島根原子力発電所第2号機 審査資料	
資料番号	NS2-他-067改03
提出年月日	2022年5月20日

# 島根原子力発電所第2号機

## 工事計画認可申請（補正）に係る論点整理について

- 工事計画認可申請（補正）に係る論点について、第1018回審査会合（2021年12月7日）にて示した主な説明事項を含め、審査の中で論点として整理された項目について説明する。
- また、第1018回審査会合（2021年12月7日）及び第1036回審査会合（2022年3月29日）での主な説明事項No.1-1、No.1-12及びNo.1-13に関する指摘事項に対する回答について説明する。

図1 シール方法の概要

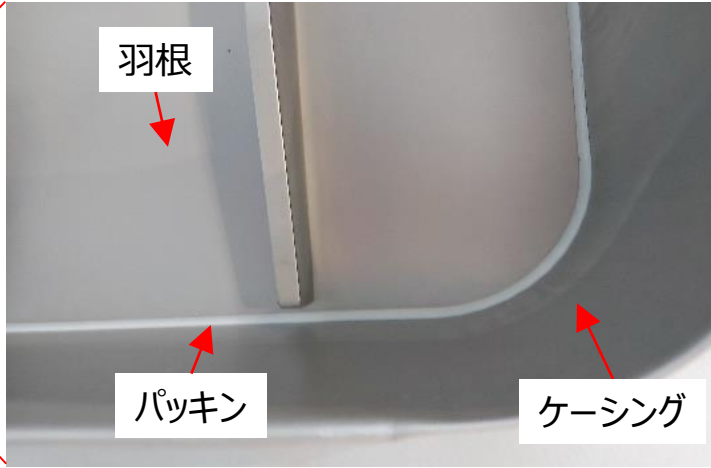
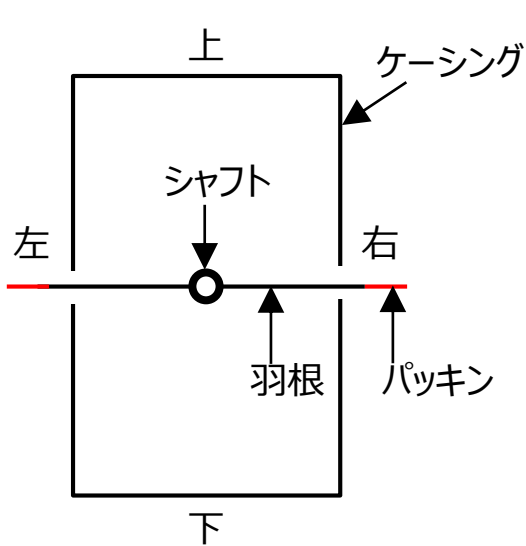
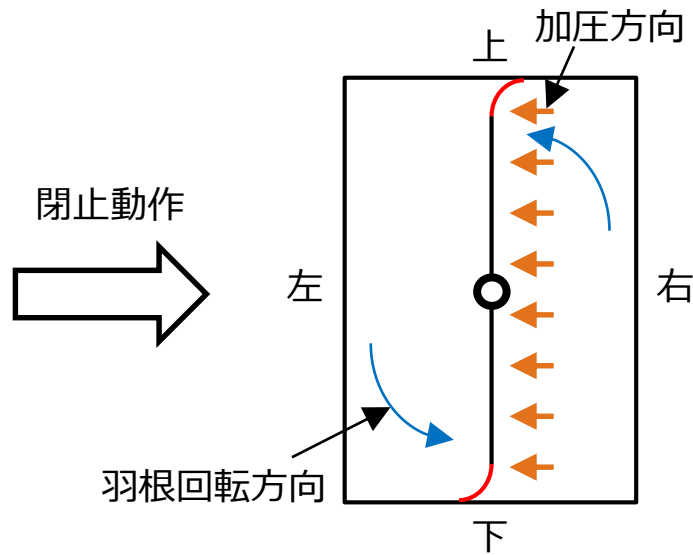
BOP 閉止装置の気密性能試験について漏えい量としては小さく問題はないが、羽根開→羽根閉状態の気密試験で、2連ダンパでは増加傾向、3連ダンパでは下降傾向となっており、2連ダンパと3連ダンパで気密性能が異なるように見えるため、今回の試験データの評価について、データのばらつきを踏まえた上で、その妥当性を説明すること。
- 回答
  - BOP閉止装置のシール方法の概要について図1に示す。BOP閉止装置は、羽根を閉めることで羽根の淵に取り付けられた柔軟性を有したパッキン（シリコンタイプ）がケーシングに押し付けられることでシールする構造となっている。なお、ケーシングの開口は全面開口の構造であり、上下どちらかのみには圧力が加わることはなく、ダンパの加圧側の全面に均一に圧力が加わる構造となっている。
  - 表1に示すとおり、加振後の漏えい量は加振前の漏えい量と比較して増加あるいは減少しているもの（例：ダンパ2Bでは、加振倍率1.0倍及び羽根開状態で加振した場合の漏えい量が増加していたが、加振倍率 $\alpha$ 倍及び羽根開状態で加振した場合の漏えい量は減少していた。）が混在しており、一定の傾向は確認できない。
  - このため、漏えい量のばらつきは加振に起因するものではなく、加振前又は気密性能試験前に行う開閉動作によって、柔軟性を有したパッキンとケーシングの圧着状態が変わるために発生したものと考える。

- 羽根の淵に取り付けられたパッキン（シリコンタイプ）が、羽根を閉めることでケーシングに押し付けられる構造。
- パッキンは柔軟性があり、閉止の都度、同じようにはケーシングに圧着されず、漏えい量にばらつきはあるものの、許容漏れ量に比べれば非常に小さく問題はない。

- 羽根の回転により閉止してシールするため、上下のパッキンでケーシングへの押し付けられ方が対称関係となるが、左右は全面開口の構造であり、上下どちらかのみには圧力が加わることはなく、ダンパの加圧側の全面に均一に圧力が加わるため、気密性に影響はない。

図2 温度評価結果

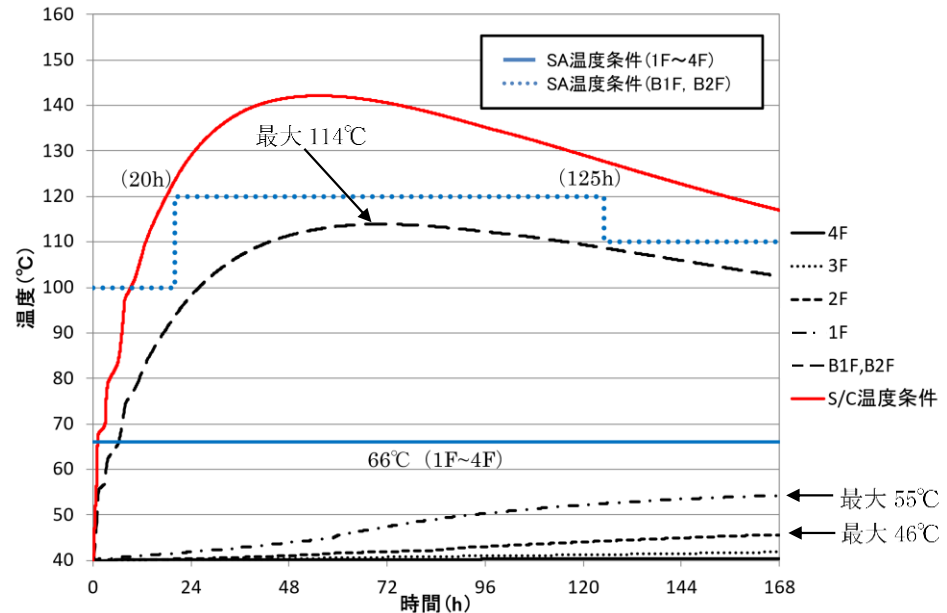
■ 指摘事項（第1036回審査会合（2022年3月29日））  
非常用ガス処理系吸込口の位置変更後の吸込空気の温度評価について、吸込口の位置変更が設置変更許可からの変更点であることを踏まえ、健全性に関する説明書の中で位置変更後の吸込空気の温度が非常用ガス処理系の設計温度を超えないことを詳細に説明すること。

- 原子炉建物原子炉棟内の環境条件設定では、原子炉棟地上階について、図2に示す温度評価結果を包絡する条件として一律66℃と設定しており、原子炉棟地上階（2階）へ吸込口位置を変更することとしている非常用ガス処理系について、設計温度（66℃）を超える空気を吸引することはない。
- なお、温度評価では、非常用ガス処理系が起動していない無換気状態の条件で温度評価しているが、非常用ガス処理系を起動した場合、非常用ガス処理系により原子炉建物原子炉棟内から排出された空気に相当する量の外気が原子炉建物原子炉棟内にインリークし、この外気により冷却され、環境温度は低下傾向となることから、非常用ガス処理系起動に伴う環境条件への影響はない。
